改善箇所説明図

図：左ハンドル車

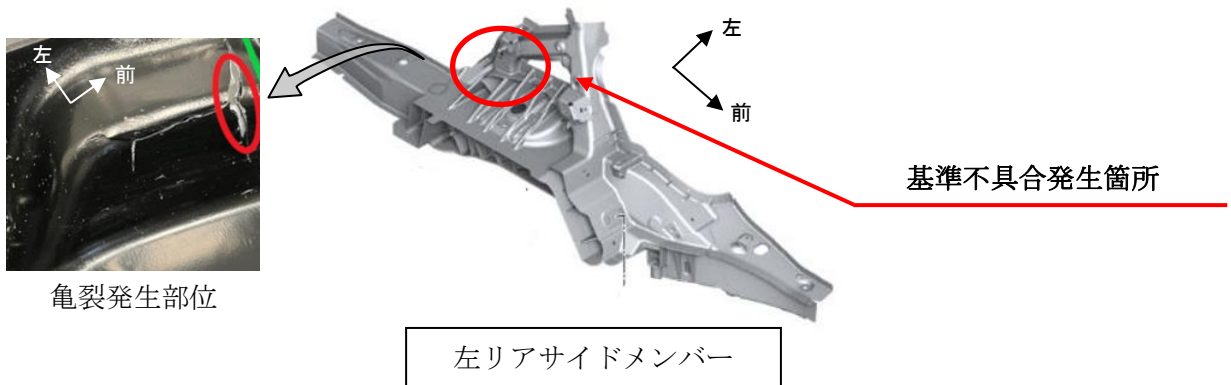
注) は、亀裂がないか点検し、必要に応じて交換する部品を示す。

左リアサイドメンバーにおいて、製造工程が不適切なため、亀裂が発生しているものがある。
そのため、そのまま使用を続けると、走行中の振動等により亀裂が進行して強度が不足し、保安基準に適合しない。

全車両、左リアサイドメンバーを点検し、亀裂がある場合は左リアサイドメンバーを新品に交換する。

識別：左フロントドアアヒンジ取り付けボルト（下側）の頭に緑色ペイントを塗布する。
